RENESAS TECHNICAL UPDATE

製品分類	パッケージ	発行番号	TN-WRP-A010A/J	Rev.	第1版
題名	エンボスキャリアテープ用φ330プラスチックリール標準化のご案内		情報分類	包装仕様変更	
適用製品	弊社オリジナルエンボスキャリアテープ用リール(3つ穴)適用品の全品種	対象ロット等	関連資料

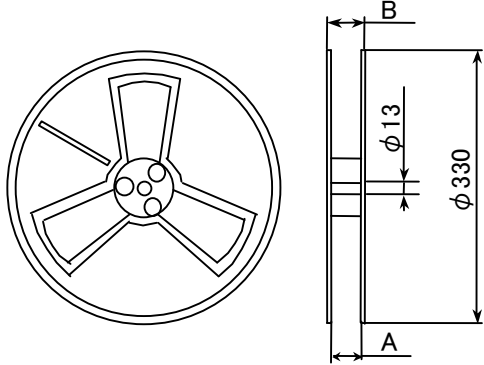
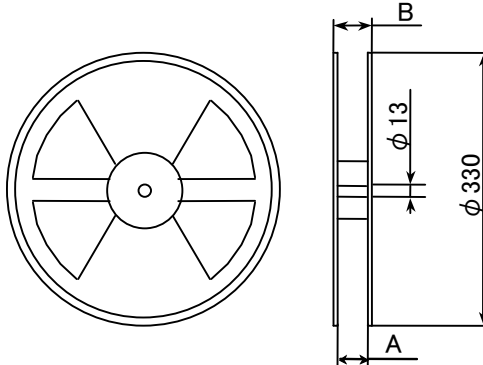
外観(3つ穴⇒4つ穴)、フランジ内外幅等に若干の変更点がございますが、

お客様所有の実装機のご使用環境に変更はございません。その他材質等に大きな変更はございません。

尚、安定供給の観点から複数メーカーを採用致しますので、多少の外観差異が生じますことをご了承願います。

《変更前》					《変更後》				
名称	弊社オリジナルリール					JEITA規格リール(通称:EIAJリール)				
概要										
対応エンボス キャリアテープ幅	12.0mm	16.0mm	24.0mm	32.0mm	44.0mm	12.0mm	16.0mm	24.0mm	32.0mm	44.0mm
フランジ内幅 (寸法A)	12.8mm	16.4mm	24.4mm	32.4mm	44.4mm	13.4mm	17.4mm	25.4mm	33.4mm	45.4mm
フランジ外幅 (寸法B)	16.4mm	20.4mm	28.4mm	36.4mm	48.4mm	17.4mm	21.4mm	29.4mm	37.4mm	49.4mm
材質	PS+C (カーボン)					←
